**PROGETTO MXL2/FGPH PER L'UPGRADE ENERGETICO-AMBIENTALE
DELLA TURBINA A GAS DELLA CENTRALE DI ROSIGNANO**

Procedura di Verifica di Assoggettabilità a VIA

Risposta alle richieste di integrazioni

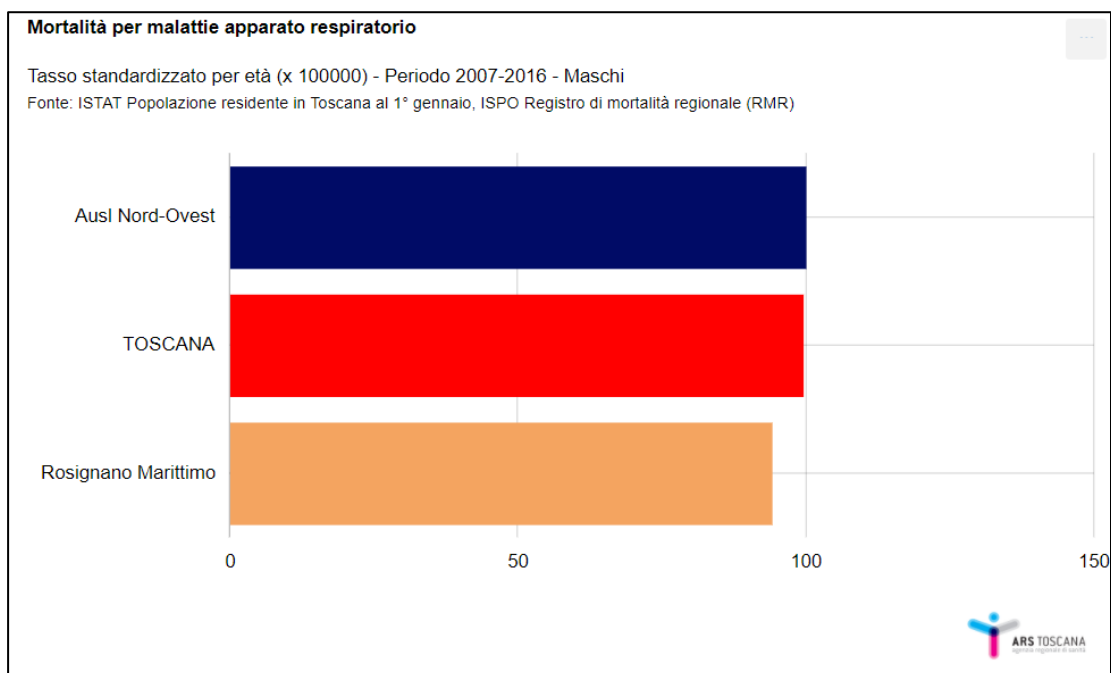
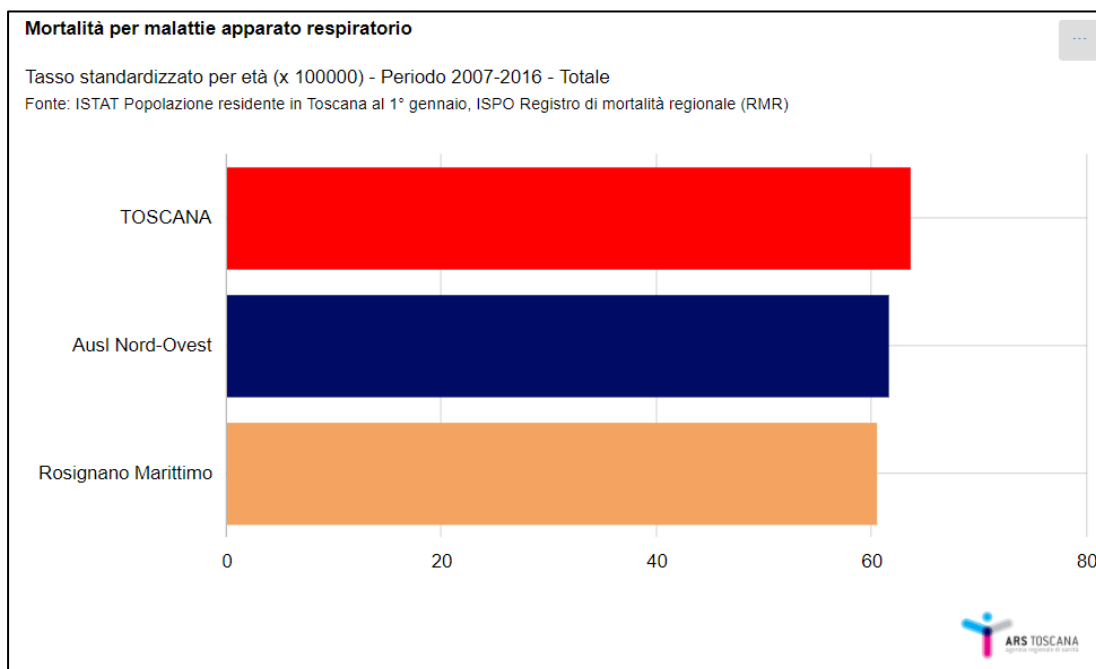
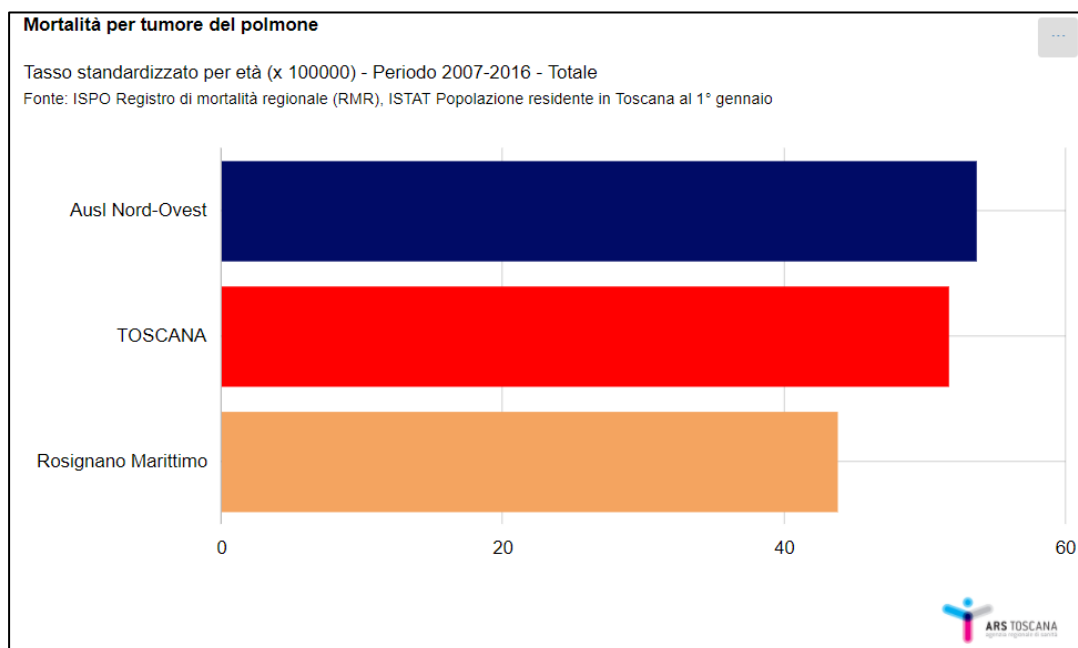
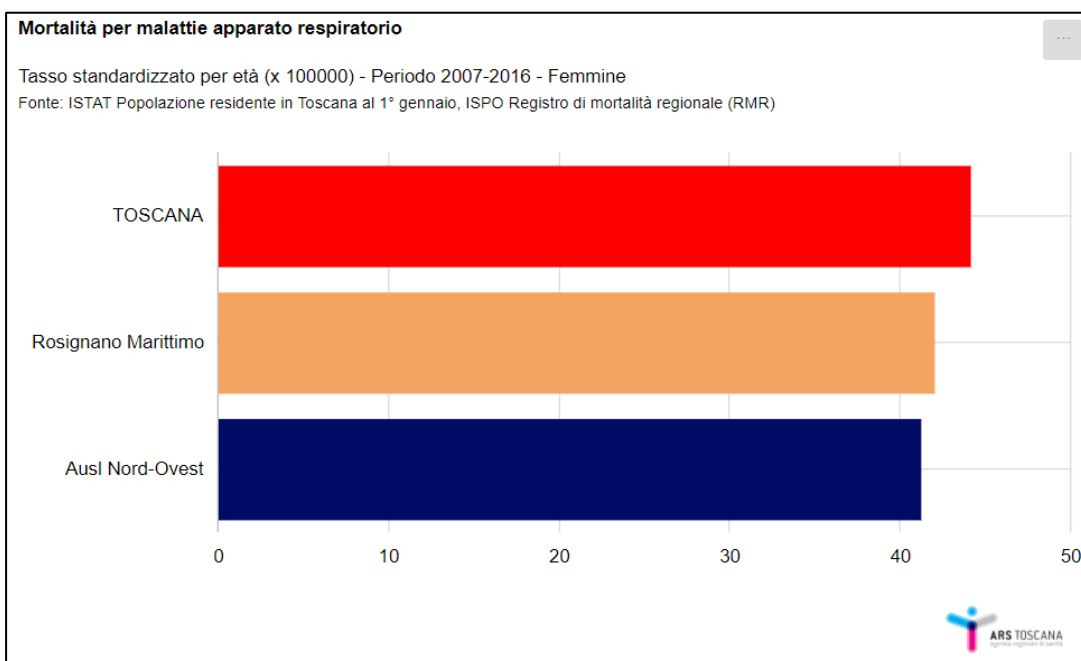
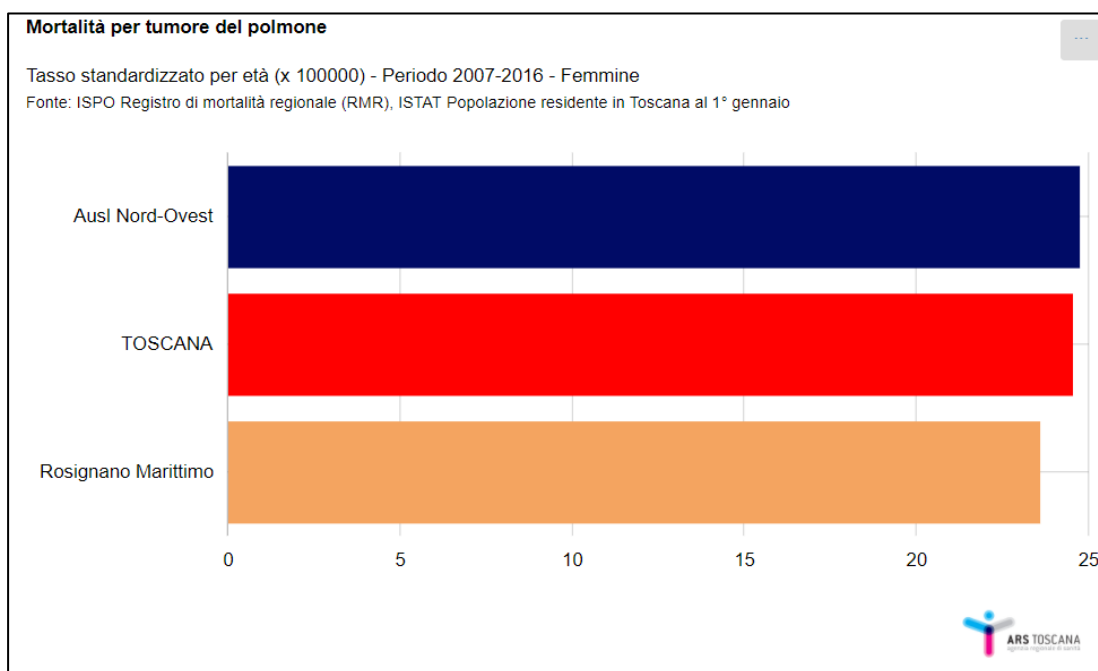
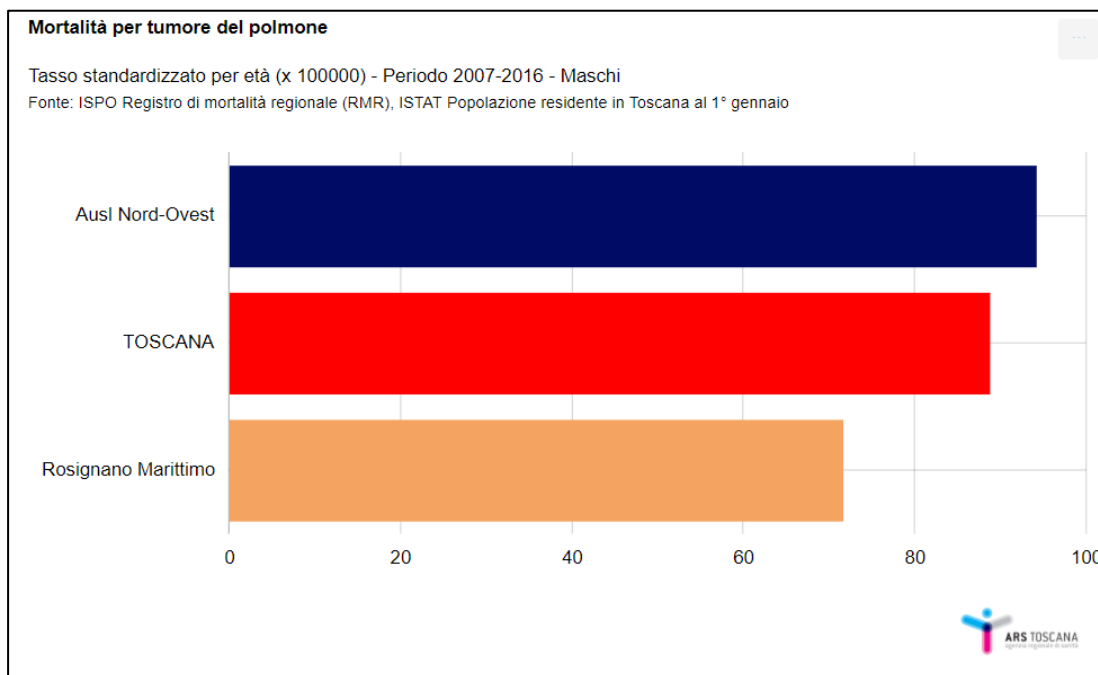
Cod	Tematica	Richieste di approfondimenti del MATTM		Risposta
M.1	Salute Pubblica	1	Il proponente, fornisca un profilo di salute relativo al Comune di Rosignano e agli altri Comuni eventualmente interessati dalle ricadute delle emissioni dell'impianto in progetto. I dati riportati nello Studio preliminare d'impatto ambientale si riferiscono, infatti, all'intera provincia di Livorno. Da questi dati emergono altresì alcuni segnali meritevoli di approfondimento. Benché una valutazione fatta solo sui tassi standardizzati forniti sia di fatto impossibile, tuttavia, nelle donne della provincia di Livorno si evidenziano tassi di mortalità superiori alla media regionale e nazionale per Tumori maligni all'apparato respiratorio e agli organi intratoracici e per Tumori maligni alla trachea, bronchi e polmoni.	Par. 4
M.2	Campi Elettromagnetici	2	Il proponente, estenda alle nuove opere in progetto quanto già previsto dalla Regione Toscana (in ottemperanza al Decreto MAP 55/03/06 MD del 20.02.2006 all'art.2) e precisamente: "In fase di esercizio dell'elettrodotto dovrà essere realizzato un monitoraggio dei campi magnetici indotti, sia per il tratto in località San Enrico, in cui è previsto l'utilizzo dello schermo attivo "Zerotesla", sia per i tratti in località Gonnellino e in località San Regolo, finalizzato ad accertare che il valore dei campi magnetici indotti rilevato in tutte le condizioni di esercizio sul recettore interessato sia inferiore al valore 0,4 μ T." Inoltre, "le modalità di effettuazione di detto monitoraggio dovranno essere concordate con ARPAT."	Par. 5

Ciò posto, si riportano di seguito, come richiesto a fini conoscitivi e di ulteriore inquadramento, i tassi standardizzati di mortalità per malattie polmonari e tumori al polmone desunti dall'Agenzia Regionale di Sanità della Regione Toscana per il comune di Rosignano Marittimo, all'interno del quale ricadono, come risulta dalle simulazioni effettuate, gli inquinanti emessi in atmosfera dalla centrale.

Nel ribadire che **il progetto non comporta alcuna variazione di tali emissioni (ed anzi le riduce, a parità di energia prodotta)**, si evidenzia comunque che rispetto a quanto osservato nello SPA, ossia che la media dei dati provinciali (con specifico riferimento alle donne) risultava per le malattie e i tumori dell'apparato respiratorio superiore alla media Regionale, approfondendo gli ultimi dati disponibili a livello del Comune di Rosignano Marittimo¹ emerge che **suddetti tassi di mortalità risultano sempre inferiori alla media Regionale, sia analizzando i dati globali, sia suddivisi per genere, e pertanto inferiori anche alla media Provinciale.**

ERRATA CORRIGE elab ROS-SPA-PL-01-01 Concentrazioni di CO (dominio di calcolo 15X15 km) – Massime medie su 8 ore di CO ($\mu\text{g}/\text{m}^3$) –

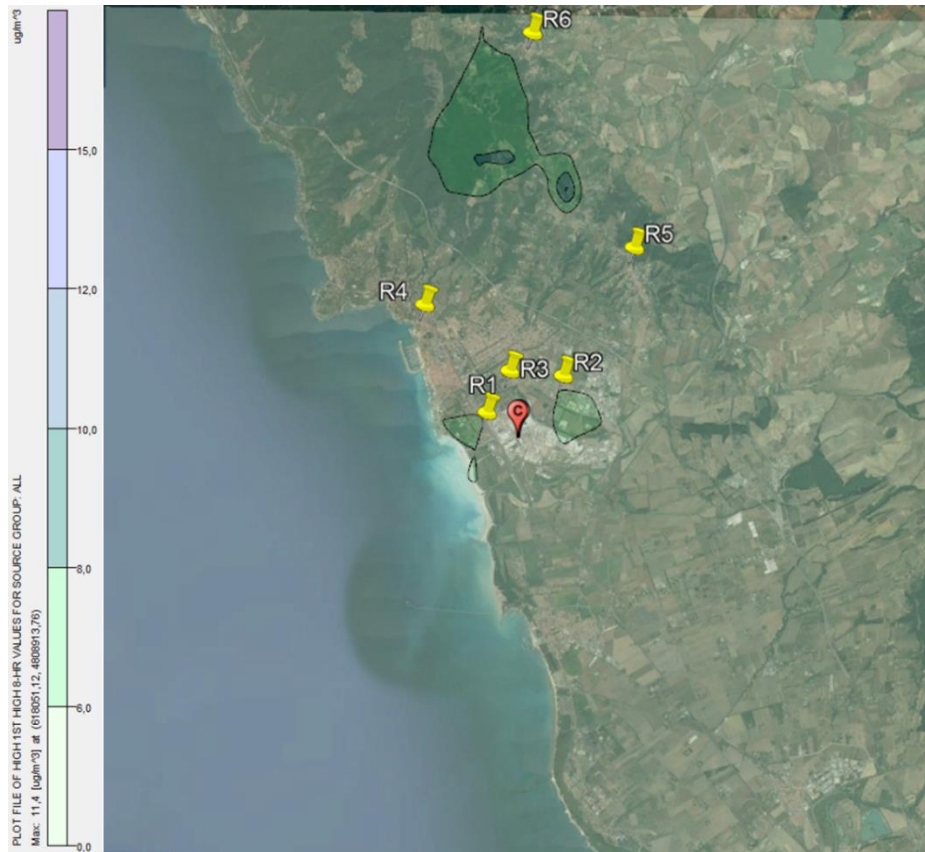
Cod	Tematica	Richieste di approfondimenti della Regione Toscana ed ARPA Toscana		Risposta
T.1	Atmosfera	1.1	Dalla lettura della documentazione presentata, si ritiene di poter desumere che il quadro emissivo non cambi a seguito delle modifiche introdotte con le opere previste in progetto, anche se il proponente non lo dichiara in maniera esplicita come invece sarebbe opportuno. Il quadro emissivo autorizzato più recente e disponibile risulta essere quello riportato in allegato alla documentazione presentata dal proponente in sede del riesame AIA del maggio 2019. Si richiede al proponente di confermare tale assunto.	Par. 4
T.2		1.2	Il contributo Arpat evidenzia la presenza di alcune discrepanze contenute negli elaborati forniti in relazione alle portate dei camini (E1 – E2); si chiede che il proponente risolva i dubbi sollevati da Arpat, precisando in maniera esplicita il quadro emissivo utilizzato per le stime e correggendo i calcoli effettuati qualora i dati utilizzati in sede di input risultassero effettivamente non corretti.	Par. 7

In relazione a quanto richiesto da ARPA Toscana è stato effettuato l'aggiornamento dei dati rispetto ad alcune discrepanze relative a refusi contenuti all'interno dello studio. Si conferma, come per altro già segnalato da ARPA Toscana nel citato Parere <<(Occorre osservare tuttavia che, stanti le caratteristiche dimensionali delle sorgenti (camini alti rispettivamente 55 m e 20 m) e l'ordine di grandezza molto contenuto dei risultati ottenuti, non sembra che l'errore commesso possa essere tale da comportare superamenti dei limiti di legge.)>>, che la correzione dei dati di input non ha comportato **variazioni significative ai dati di output, confermando la validità delle conclusioni dello Studio Preliminare Ambientale per la componente Atmosfera.**

Come richiesto da ARPA Toscana sono state comunque aggiornate le simulazioni e di seguito si riportano le tabelle di Input dello studio e le tabelle di Output.

Ricettori	Concentrazioni massime medie su 8 ore consecutive di CO (mg/m^3)
R1	0,009
R2	0,005
R3	0,003
R4	0,001
R5	0,007
R6	0,005

ERRATA CORRIGE - doc ROS-SPA-AL-01-01 Tabella 5-4 Concentrazioni massime medie su 8 ore consecutive di CO
